Dichiarazione protocollo n. _____ del _____	
Comune di Roma	
Via Trionfale _____ civ. 8891	
Identificativi Catastali:	Compilata da: Langella Jessica
Sezione:	Iscritto all'albo: Geometri
Foglio: 194	
Particella: 154	
Subalterno: 506	
Prov. Roma	N. 10625

ABITAZIONE int 6
Piano Secondo - Scala 1 - Edificio A
h = 3,15 m

DIFFORMITA' RILEVATE

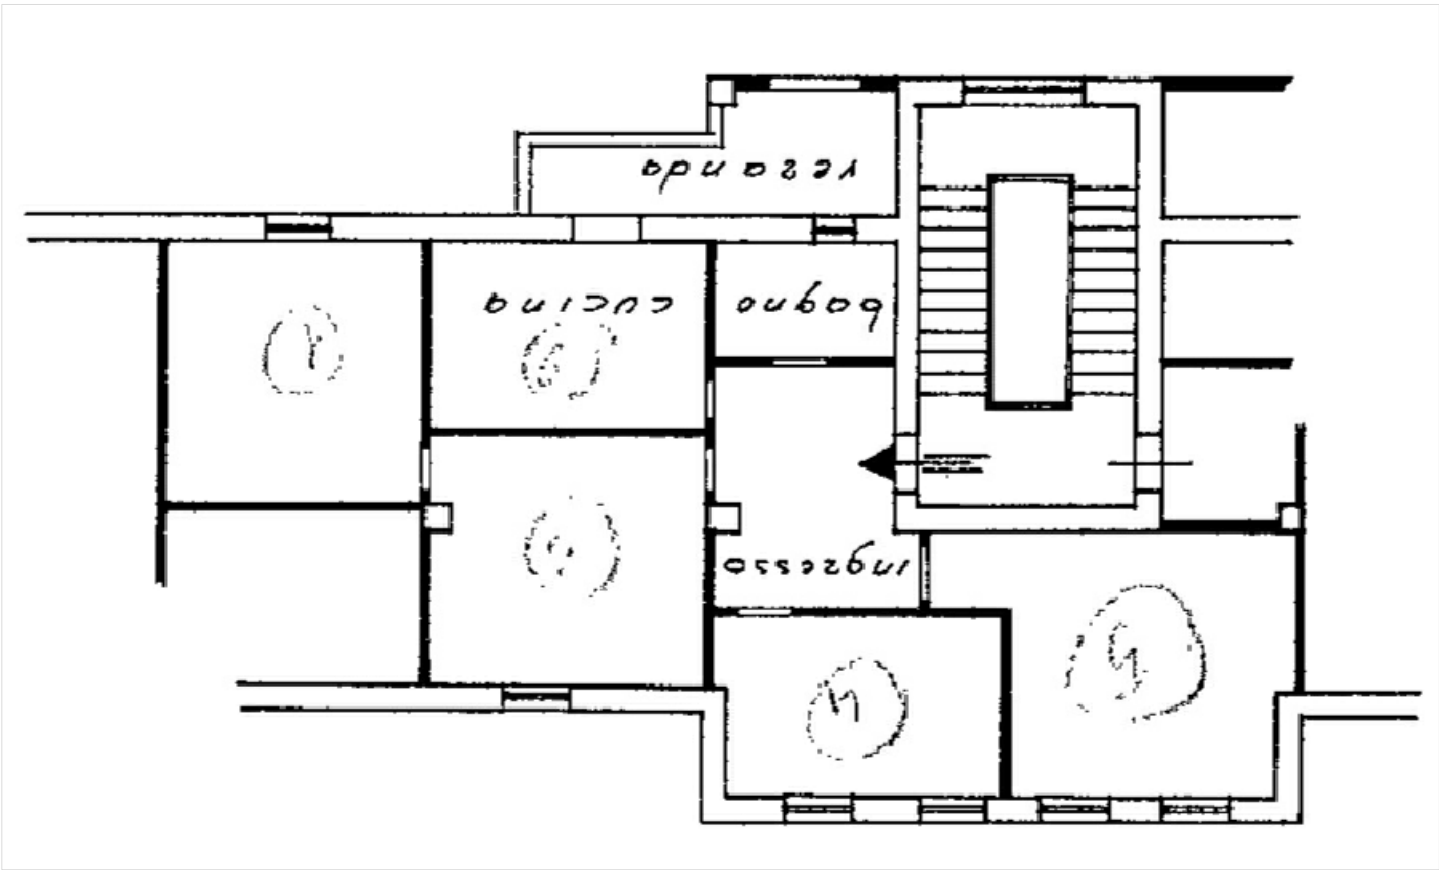
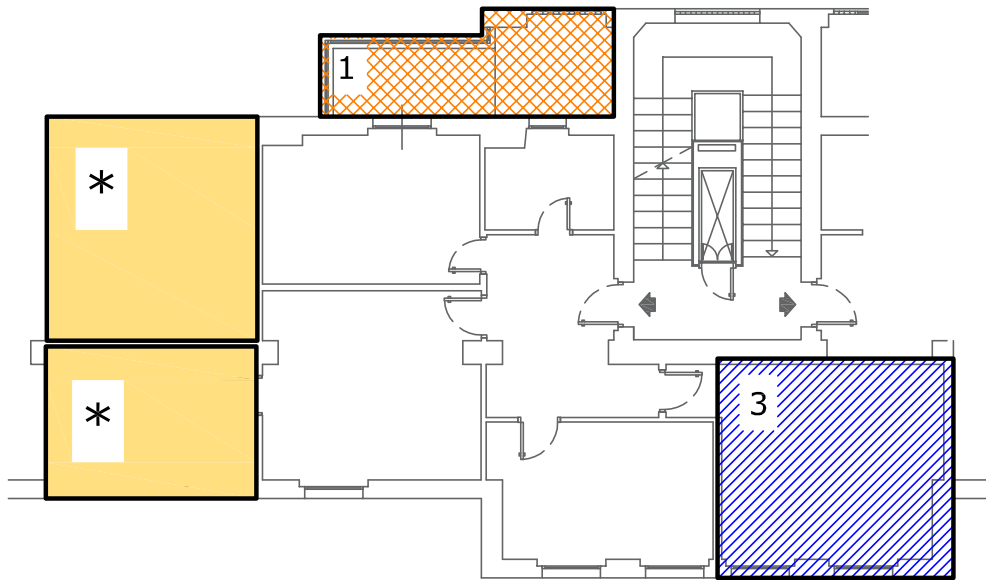
- Difformità non legittime da rimuovere
- Difformità oggetto di Domanda di Condonò
- Difformità esterne sanabili
- Cessione vano
- Accorpamento vano

1 - Ampliamento a destinazione residenziale per sup netta totale di mq 7,80.
Domanda di Condonò 87/238844/10 richiesta per una superficie residenziale di mq 6,60.
Si consiglia la presentazione di documentazione aggiuntiva completa di visura storica, planimetria aggiornata, modulo-descrizione lavori-foto e relazione esplicativa per definizione della superficie.
Richiesta ulteriore sot in tipologia 7 per modifiche interne con accorpamento vano (in difformità al progetto ma visibili nella planimetria del 1967)

- 2 - (opere di manutenzione straordinaria MS) Diversa distribuzione interna
- 3 - (opere di manutenzione straordinaria MS) Accorpamento di vano

| | Errata rappresentazione di cessione/accorpamento di vano |

(eventuali) PRATICHE da PRESENTARE:
-- Docfa con planimetria e inserimento dati
-- Doc aggiuntiva Ufficio Condonò
